ინდივიდუალური ბინათმშენებლობის ამხანაგობა
თაბუკაშვილის 88
საცხოვრებელი სახლი შარტავასა და გოთუას ქუჩებზე

(არქიტექტურული ნაწილი)

ბლოკები N8-N9

თბილისი 2020

გეგმა ნიშნულზე 29.700

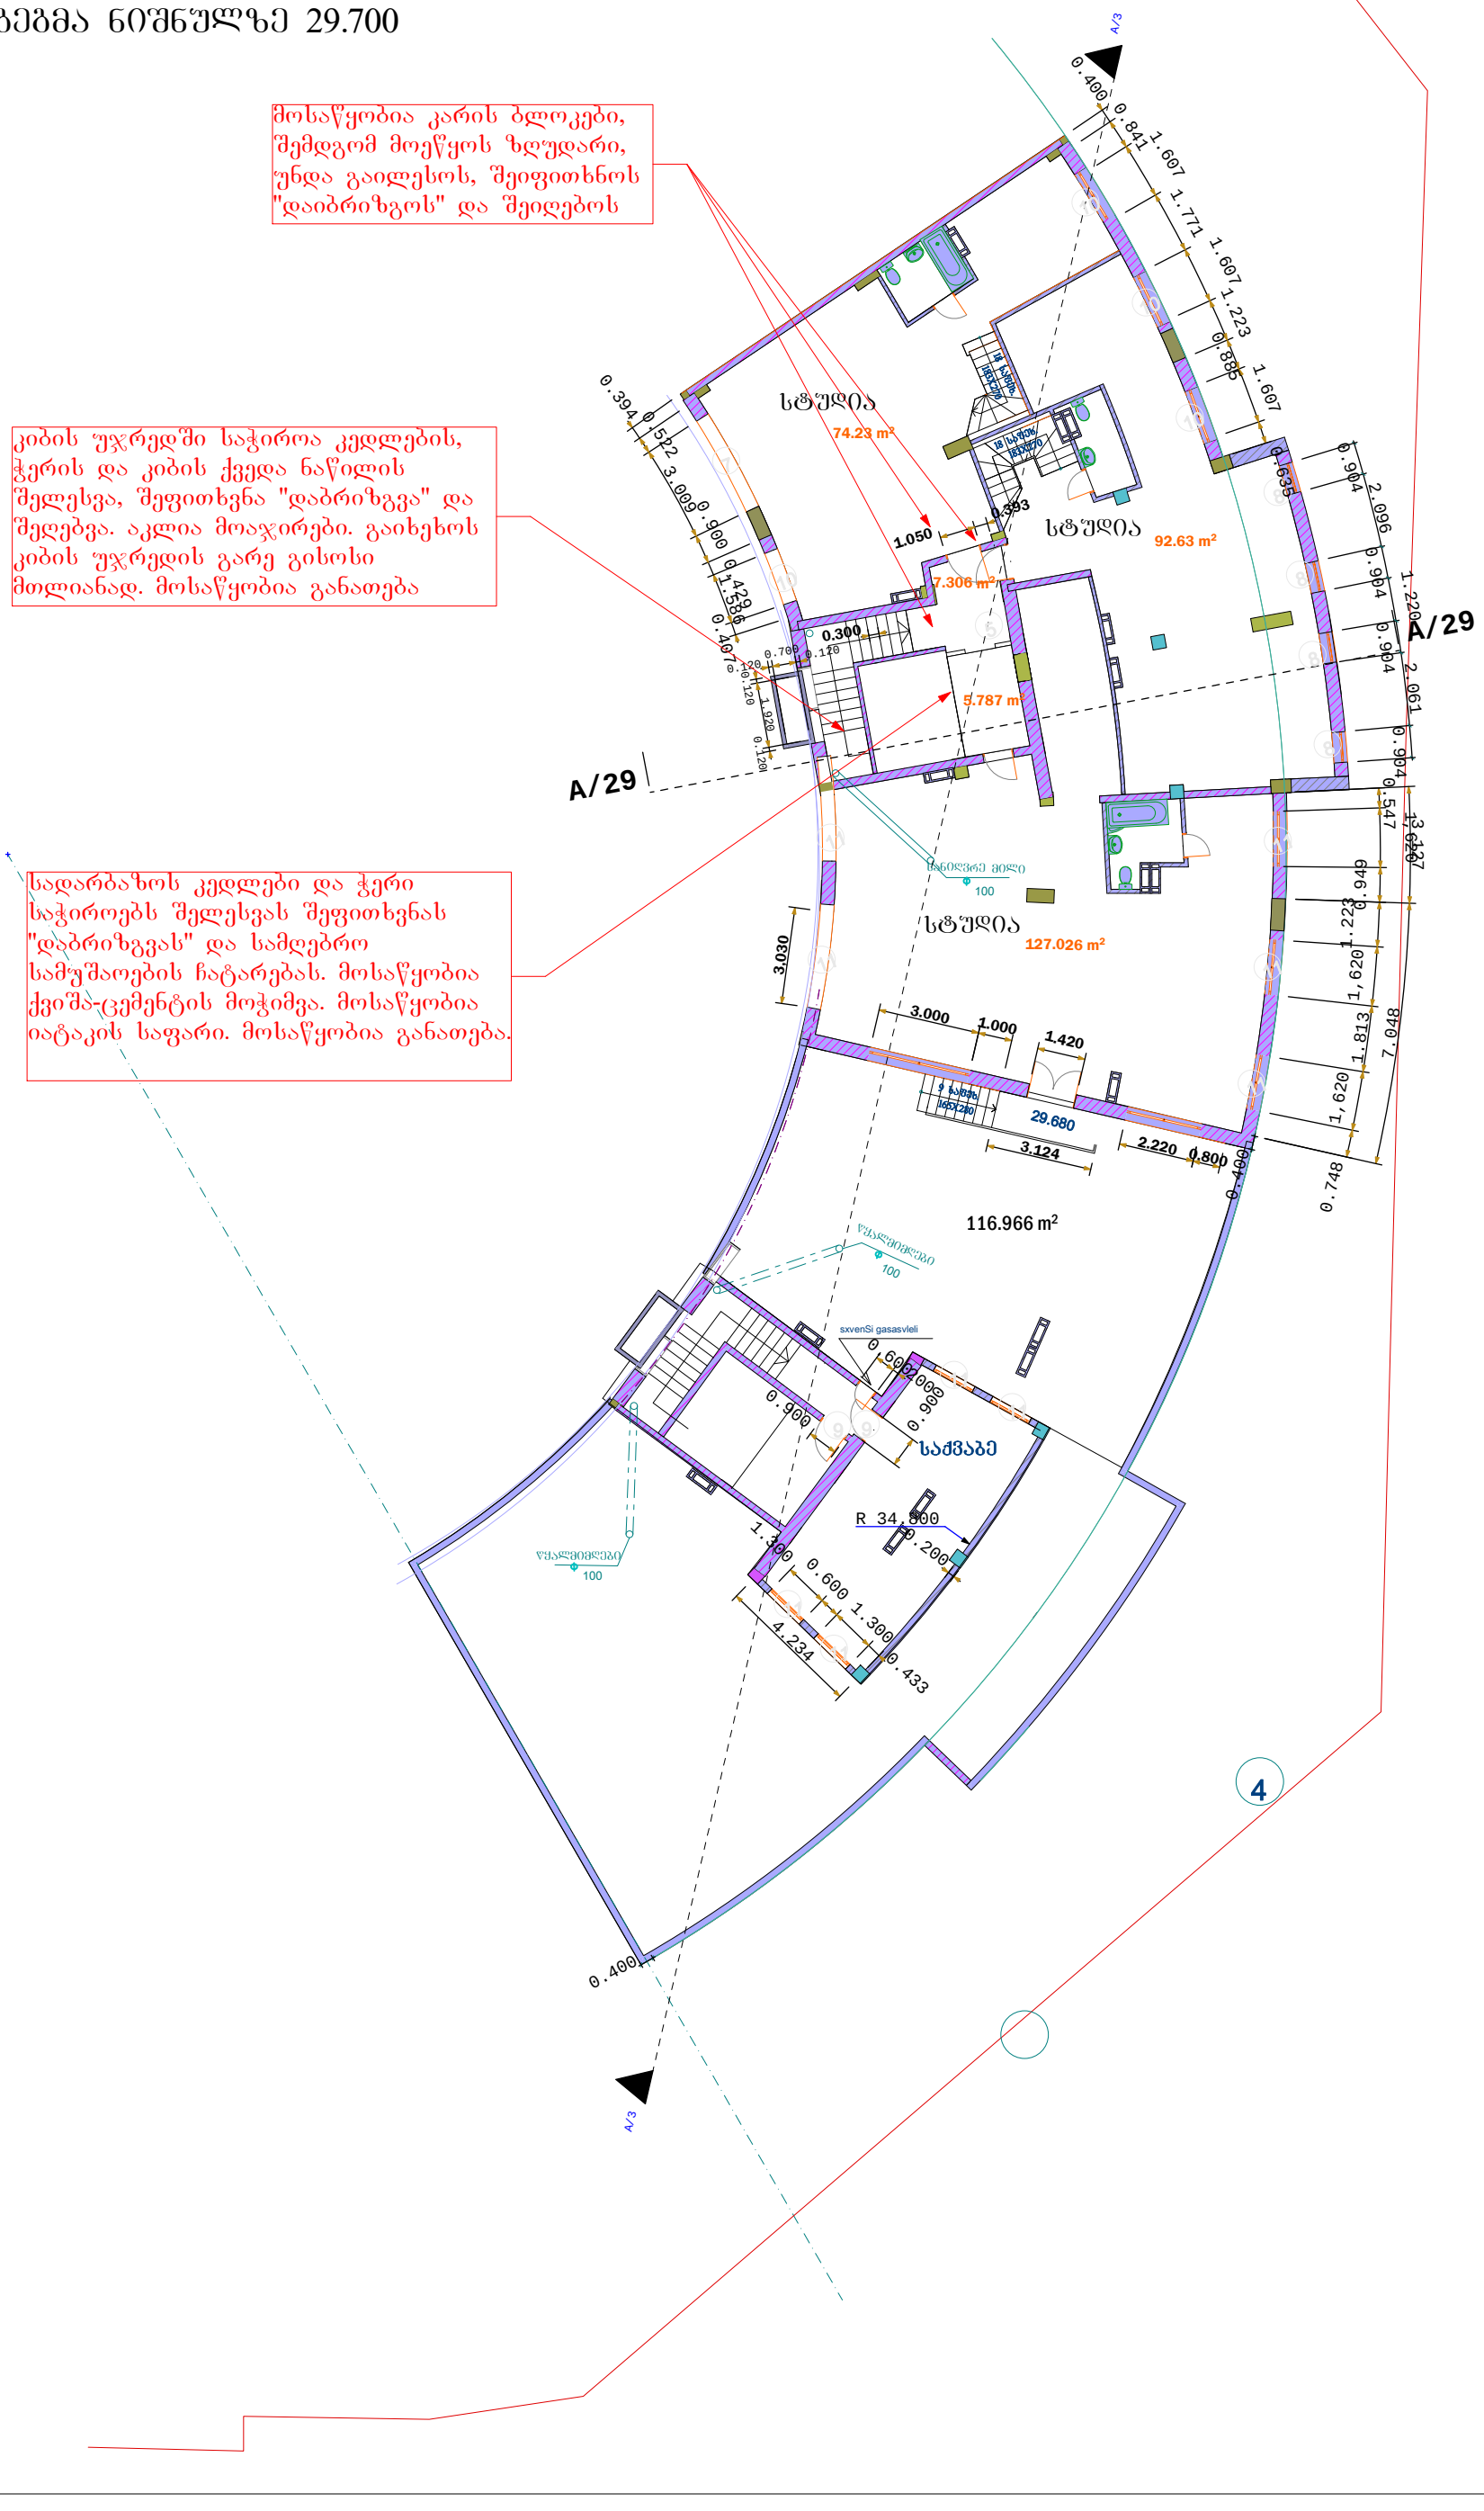
მოსაწყობია კარის ბლოკები, შემდგომ მოეწყოს ზღუდარი, უნდა გაილესოს, შეიფითხნოს "დაიბრიზგოს" და შეიღებოს

კიბის უჯრედში საჭიროა კედლების, ჭერის და კიბის ქვედა ნაწილის შელესვა, შეფითხვნა "დაბრიზგვა" და შეღებვა. აკლია მოაჯირები. გაიხეხოს კიბის უჯრედის გარე გისოსი მთლიანად. მოსაწყობია განათება

სადარბაზოს კედლები და ჭერი საჭიროებს შელესვას შეფითხვნას "დაბრიზგვას" და სამღებრო სამუშაოების ჩატარებას. მოსაწყობია ქვიშა-ცემენტის მოჭიმვა. მოსაწყობია იატაკის საფარი. მოსაწყობია განათება.
